Do wszystkich wykonawców.

W nawiązaniu do zapytania dotyczącego „Dostawy i montażu zestawów komputerowych dla Zespołu Szkół Nr1 i Zespołu Szkół Nr 3 w Sępólnie Krajeńskim”, wyjaśniamy następującą kwestię:

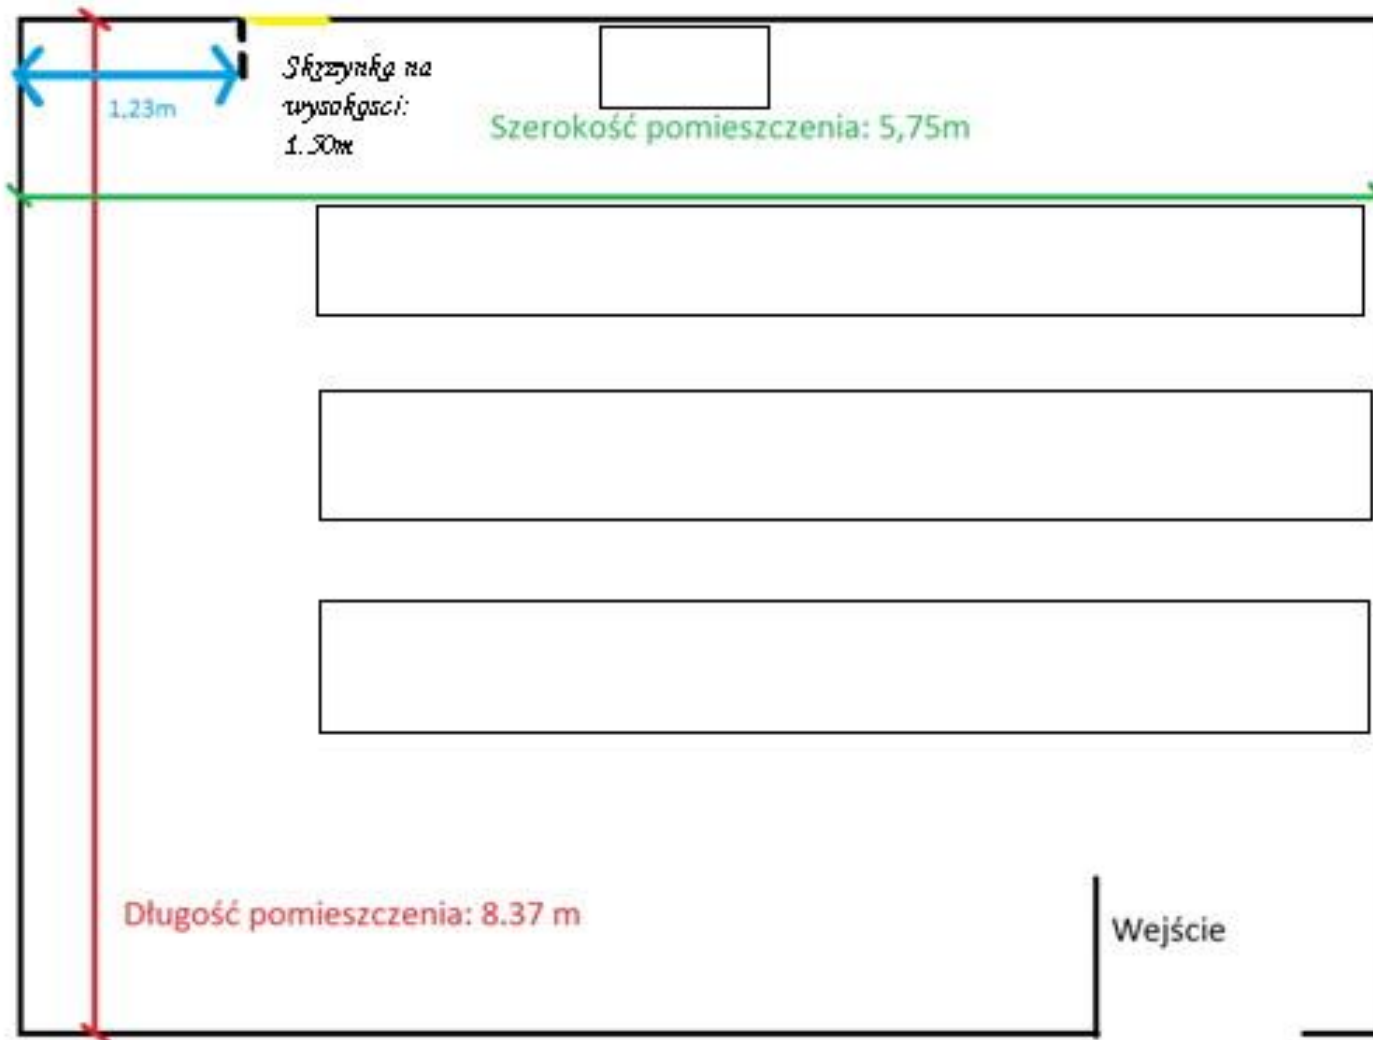
W celu sporządzenia rzetelnej wyceny proszę o przesłanie następujących informacji dotyczących wykonania sieci LAN oraz elektrycznej.

- wymiary sal wraz z rzutem
- umiejscowienie skrzynki elektrycznej z bezpiecznikami do której ma być podłączona sieć elektryczna
- plan rozmieszczenia stanowisk komputerowych (odległość pomiędzy stanowiskami)
- długość przewodu elektrycznego niezbędna do prawidłowego wykonania instalacji elektrycznej
- czy Zamawiający posiada już wykonane gniazda podłogowe? jeżeli nie to proszę o podanie jaki jest sposób wykończenia podłogi (np. wykładzina, płytki, posadzka, parkiet) informacje te są niezbędne w celu dopasowania właściwej puszkii podłogowej.

- wymiary sal wraz z rzutem, - umiejscowienie skrzynki elektrycznej z bezpiecznikami do której ma być podłączona sieć elektryczna, plan rozmieszczenia stanowisk komputerowych (odległość pomiędzy komputerami) – rzut pracowni komputerowych w załącznikach do niniejszego pisma.
- długość przewodu elektrycznego - tak jak w zapytaniu.
- Zamawiający nie posiada gniazd podłogowych - Wykonawca we własnym zakresie zakupi i zamontuje gniazda w podłodze - strop betonowy - po wykonaniu prac zostanie wykonana nowa podłoga z wykładziny obiektywnej termozgrzewalnej, gniazda mają być instalowane w puszkach wpuszczonych w strop.
